**Всемирный форум для согласования правил  
в области транспортных средств**Рабочая группа по вопросам освещения  
и световой сигнализации

**Упрощение правил, касающихся освещения  
и световой сигнализации****Предложение по дополнению [11] к поправкам  
серии 06 к Правилам № 48 (установка устройств  
освещения и световой сигнализации)****Представлено неофициальной группой по упрощению правил,  
касающихся освещения и световой сигнализации  
(НРГ по УПОСС)\***

«Часть 5 – Пример освещающей поверхности в сопоставлении со светоизлучающей поверхностью в случае "огня с единой функцией" (см. пункты ~~2.8–2.9~~ **2.10.2–2.10.3** настоящих Правил)

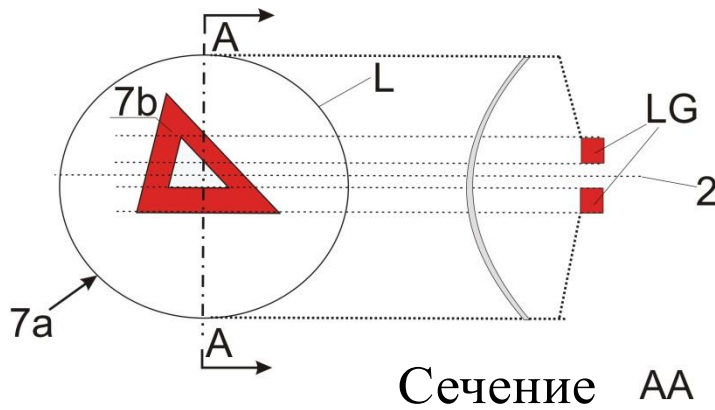
Часть 5 изменить следующим образом:

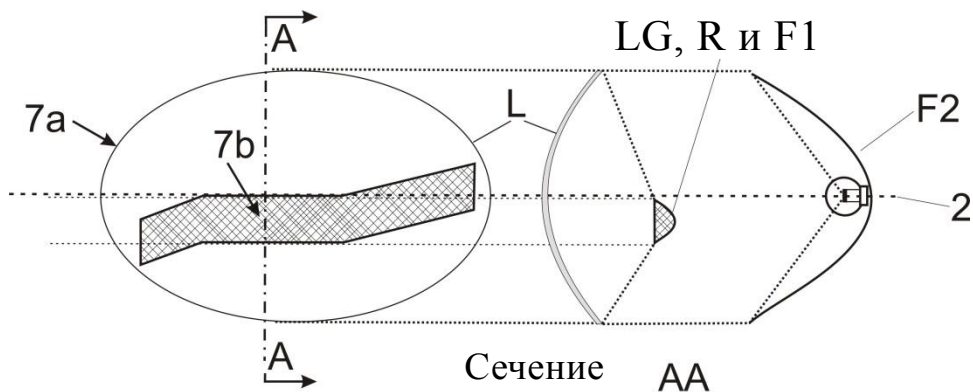
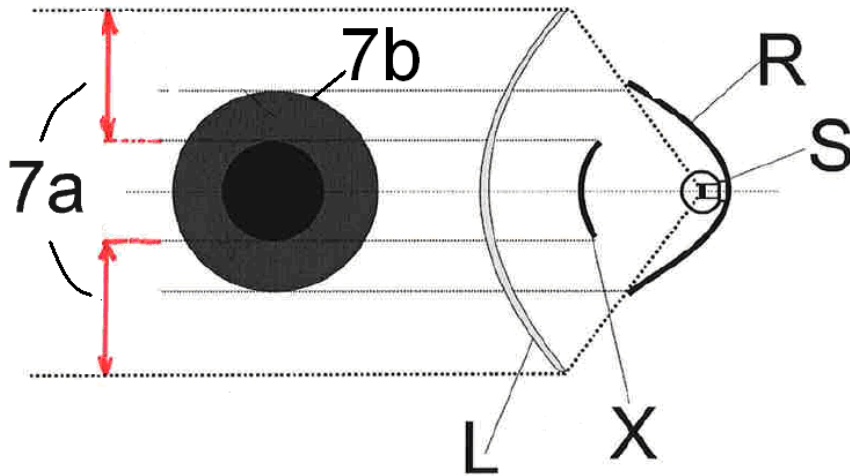
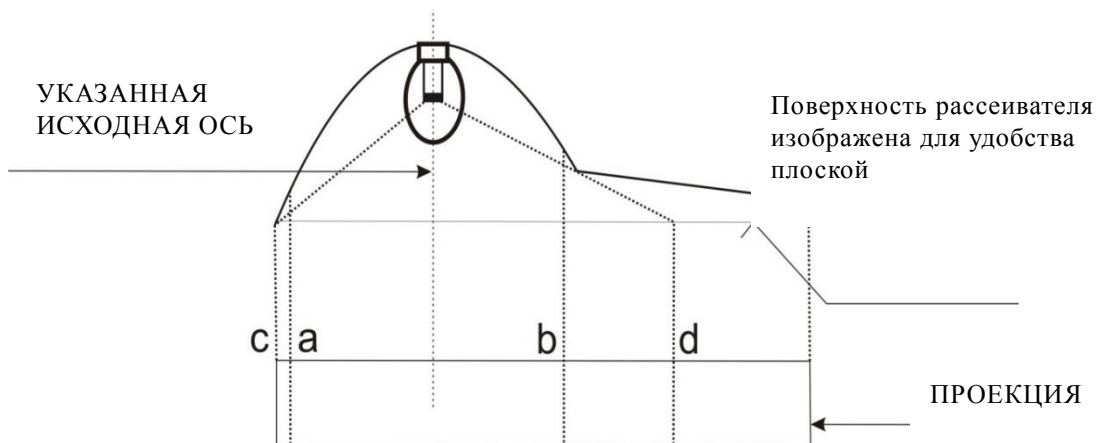
Часть 5, примеры 7–9 изменить следующим образом:

В том случае, если нетекстурированный внешний рассеиватель исключен, "7b" – это видимая поверхность в соответствии с пунктом ~~2.8~~ 2.10.2 b).

В том случае, если нетекстурированный внешний отражатель исключен, "7b" – это видимая поверхность в соответствии с пунктом ~~2.8~~ 2.10.2 b) и F1 не должна быть прозрачной по отношению к F2.

В том случае, если нетекстурированный внешний датчик исключен, "7b" – это видимая поверхность в соответствии с пунктом 2-8 2.10.2 б).

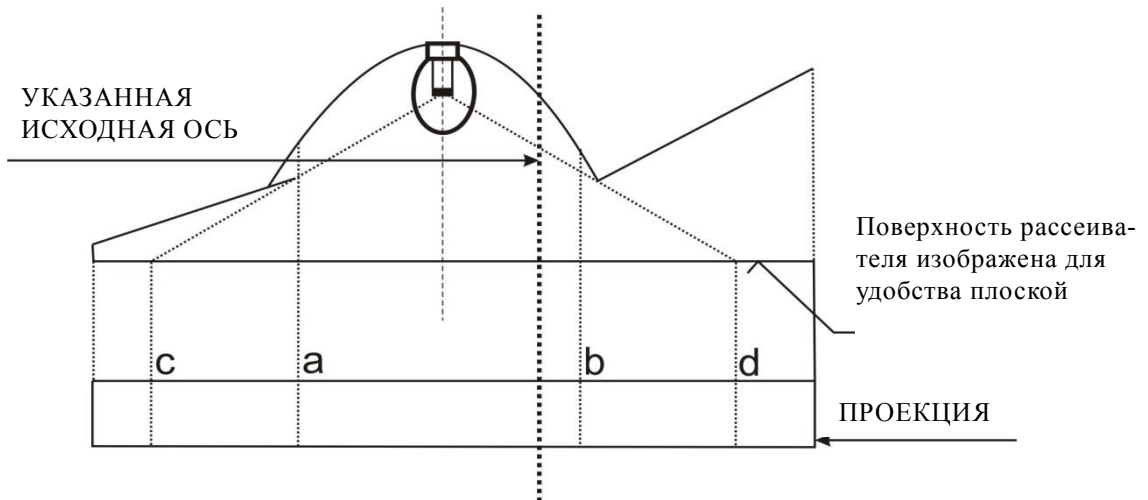
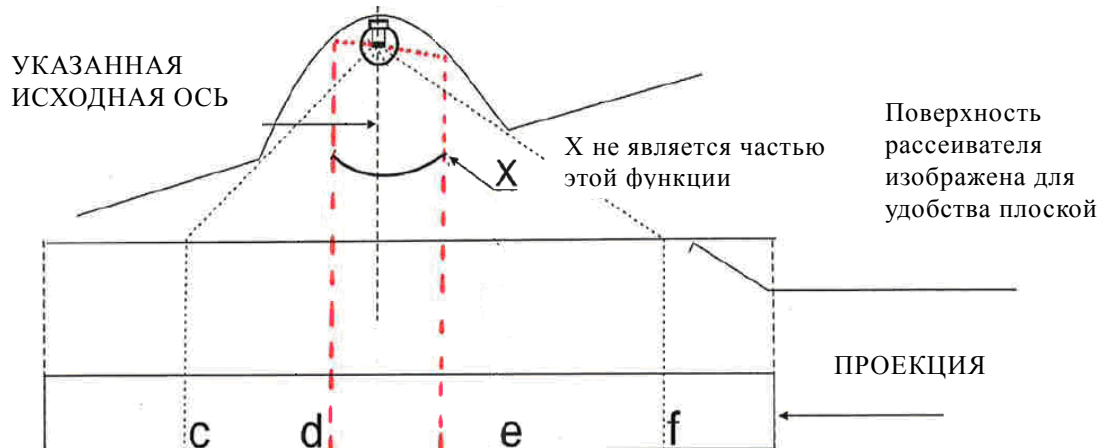
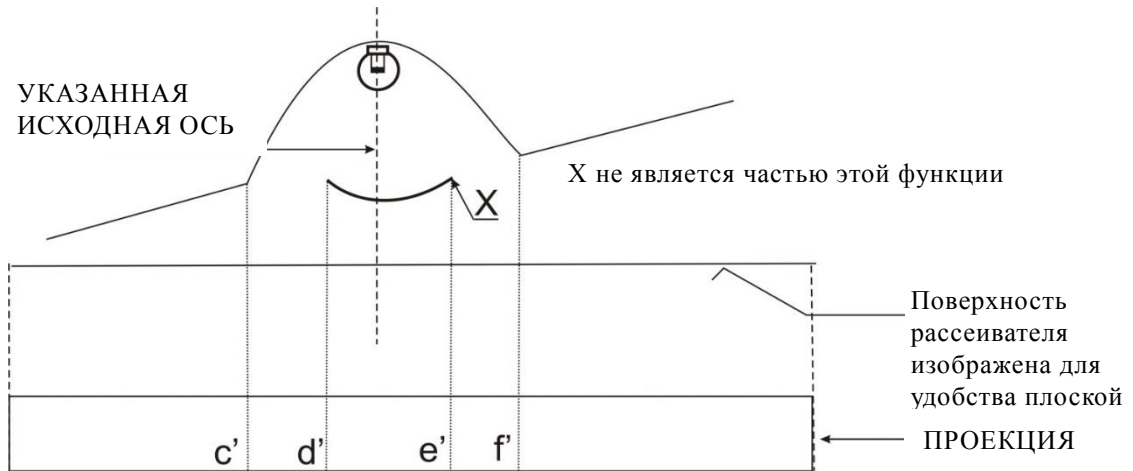
Часть 6 изменить следующим образом:

Освещающая поверхность	Указанная светоизлучающая поверхность в соответствии с пунктом 2-8 2.10.2 а)
Края	а и b	с и d

<i>Освещающая поверхность</i>	<i>Указанная светоизлучающая поверхность в соответствии с пунктом 2.8 2.10.2 а)</i>
Края	а и b	с и d

<i>Указанная светоизлучающая поверхность в соответствии с пунктом 2.8 2.10.2 а)</i>
Края	с-d и e-f

Указанная светозлучающая поверхность в соответствии с пунктом <del>2.8</del> <b>2.10.2 б)</b> Пример
Края	c'-d' и e'-f'

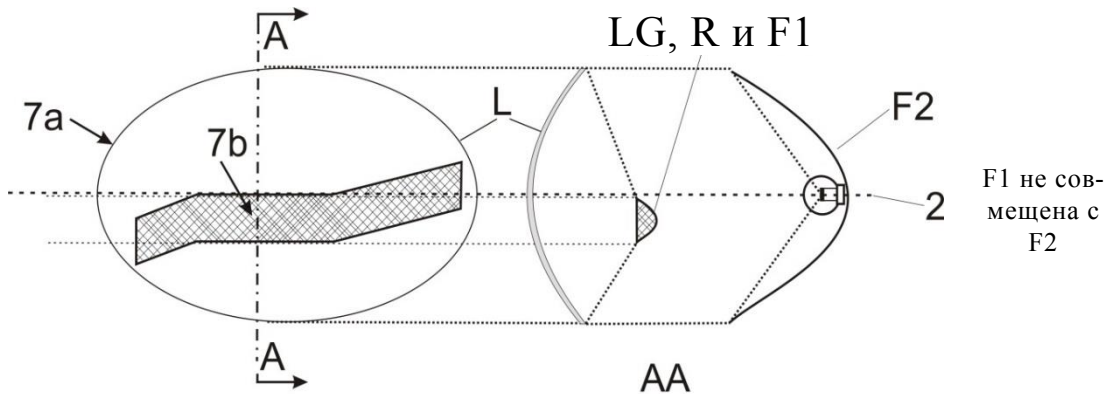
Часть 7 изменить следующим образом:

В том случае, если нетекстурированный внешний рассеиватель исключен, "7b" – это видимая поверхность в соответствии с пунктом ~~2.8~~ **2.10.2** и F1 не должна быть транспарентной по отношению к F2:

**Гониометрическая (фотометрическая) система,  
используемая для фотометрических измерений,  
которая определена в пункте ~~2.34~~ 2.10.9 настоящих  
Правил**

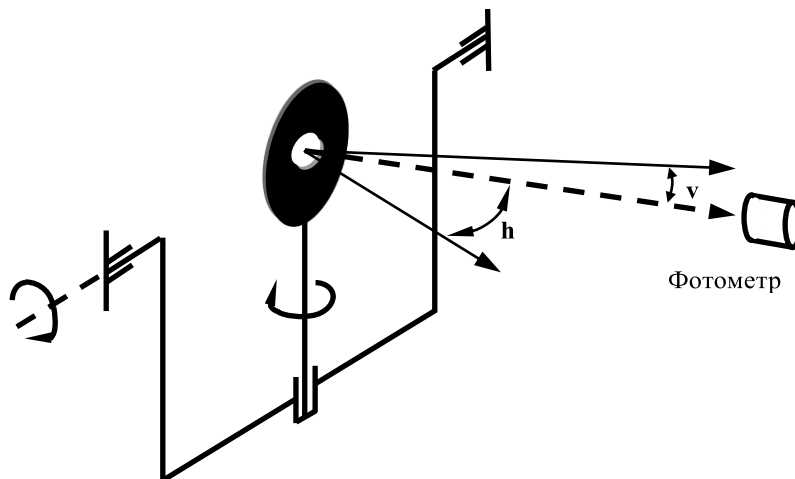
Приложение 15 изменить следующим образом:
